## Notitie

Datum:	14 juni 2017	Project:	Transformatie Aleidistraat 3
Uw kenmerk:	-	Locatie:	Rotterdam
Ons kenmerk:	V047003aa.00001.hv	Betreft:	Beoordeling VO
Versie:	01_001

In opdracht van Oude Confectiefabriek B.V., contactpersoon de heer J. Gersen, is voor de transformatie van het project 'Aleidistraat 3' te Rotterdam een beoordeling verricht van het VO.

**Figuur 3.1**

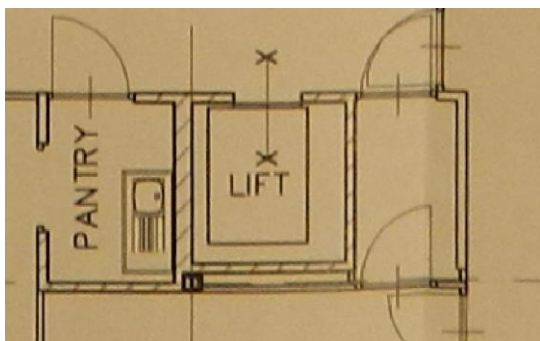
De wanden van de liftschacht dienen hierbij te bestaan uit minimaal steens metselwerk. Voor twee bestaande wanden van de liftschacht lijkt dit op basis van de tekeningen van de bestaande situatie niet het geval en zouden deze moeten worden vervangen door 214 mm kalkzandsteen. Een alternatief hiervoor is om de nieuwe lift in een afzonderlijke staalconstructie aan te brengen (zelfstandig stabiel, geheel los van huidige schacht).

De definitieve maatregelen dienen op basis van het te selecteren lifttype en de opbouw van de bestaande schachtwand te worden vastgesteld. Geadviseerd wordt om de opbouw en dikte van de huidige schachtwand te achterhalen om zo te verifiëren of deze overeenkomt met de tekeningen van de bestaande situatie (zie figuur 3.1).

**Figuur 3.2**

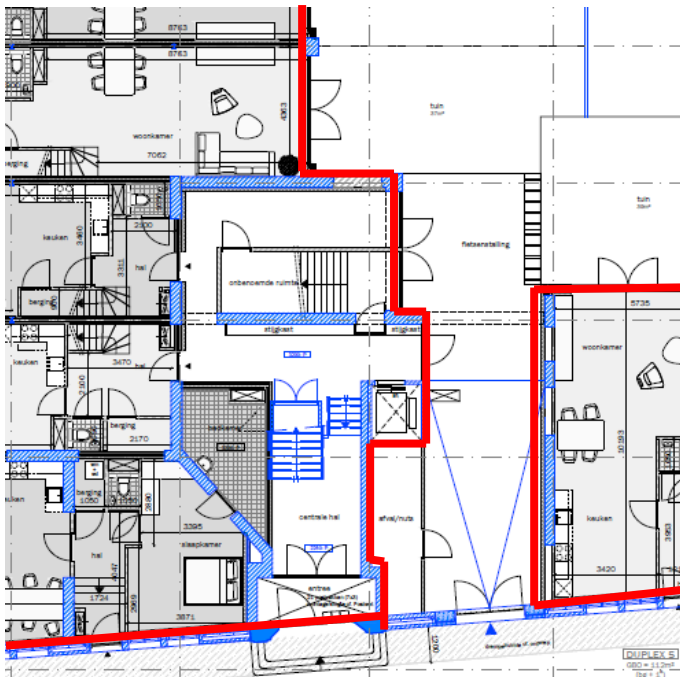
De onderzijde van de bestaande plafondafwerking sluit in de bestaande situatie aan op de bovendorpel van de gevelkozijnen. Zie figuur 3.2. De toepassing van het eerder aangegeven geluidisolierend plafond is hierbij naar verwachting niet geheel mogelijk. Dit detail is echter oplosbaar, wel is het van belang dat de breedte van de kroon zo gering mogelijk wordt gekozen. Ter plaatse van de kroon dient hierbij eveneens uit te worden gegaan van ten minste een dubbele gipsbeplating en de toepassing van minerale wol ter plaatse van het plafond. Indien mogelijk dient de gipsbeplating ook in dit deel akoestisch te zijn ont koppeld van de houten balken.

**Figuur 5.1**

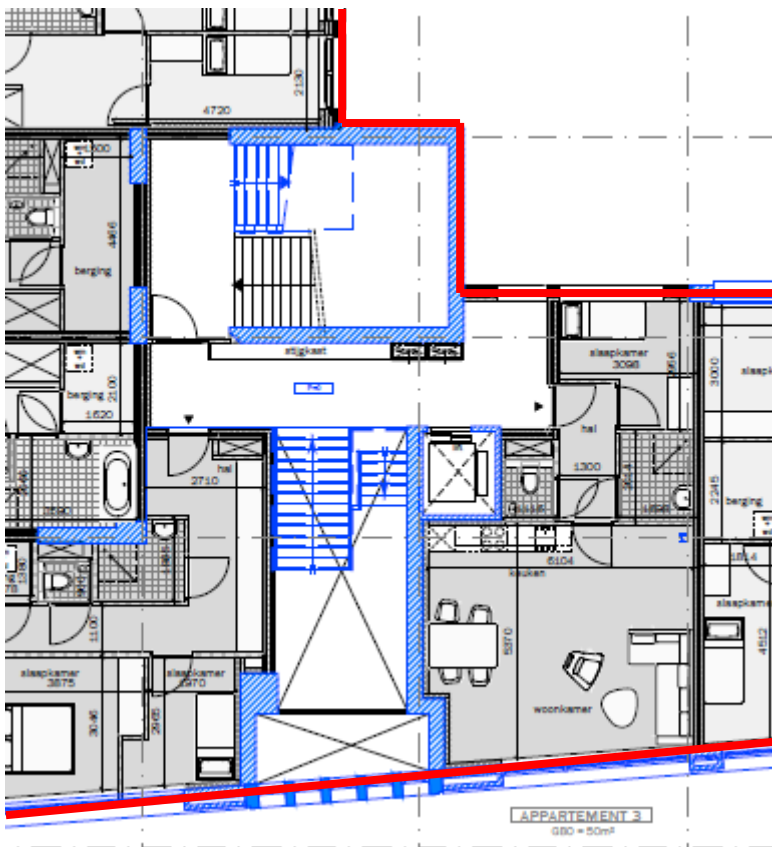
De thermische schil dient ter plaatse van de uitwendige scheidingsconstructie van het verwarmde gebouwgedeelte te zijn gepositioneerd. Het heeft hierbij de voorkeur om de gemeenschappelijke verkeersruimten als onderdeel van de verwarmde zone te beschouwen en de thermische schil ter plaatse van de uitwendige scheiding van deze gemeenschappelijke verkeersruimte te positioneren. Figuur 5.1 toont een voorstel voor de positionering van de thermische schil op de begane grond.
